N/Réf. : AND20006_708_PREA ANDERLECHT. Rue des Vétérinaires, 45-47 Ecole des Vétérinaires
Gest. : MB/ED (arch. J.-B. SEROEN)
V/Réf. : 2003-0017/79/2023-095 PR (= façades et toitures classés comme monument depuis le 22/02/1990)
Corr: Eric DEMELENNE AVIS PREALABLE : Installation d'unités extérieures de pompes à chaleur

Avis préalable de la CRMS

Implantation des pompes à chaleur (indiquées par des flèches bleues).

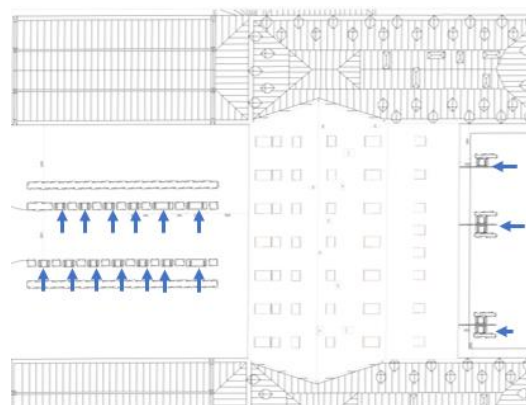
La demande porte sur l'installation de pompes à chaleur externes hors-sol (PAC) pour les différents logements et parties communes aux abords du bâtiment central (Grande Clinique) de l'école des Vétérinaires. L'implantation proposée pour l'ensemble des pompes se situe en partie avant et arrière, dans les parties privatives. Les unités PAC, hors sols, seront rangées sous des éléments décoratifs en bois ajourés et espacés par des haies calibrées sur la hauteur des pompes.

La CRMS encourage la nécessité de trouver des solutions innovantes compte tenu du contexte énergétique actuel, et ne s'oppose pas au principe d'utilisation de pompes à chaleur hors-sol. Elle estime cependant que l'impact des installations doit cadrer dans un plan paysager global, respectueux du patrimoine qu'elle invite à réaliser depuis plusieurs années. En effet, la localisation, l'implantation et le détail des finitions des unités de pompes à chaleur ne sont pas sans impact et sans incidence sur d'autres besoins (cf avis précédents). Il est essentiel que ce type d'intervention soit donc intégré dans la réflexion paysagère globale du site (certaines des solutions abandonnées pourraient même être moins impactantes). Dans l'attente d'un tel plan, qui devra contenir un volet sur le mobilier du site, la CRMS se prononce défavorablement sur la présente demande.
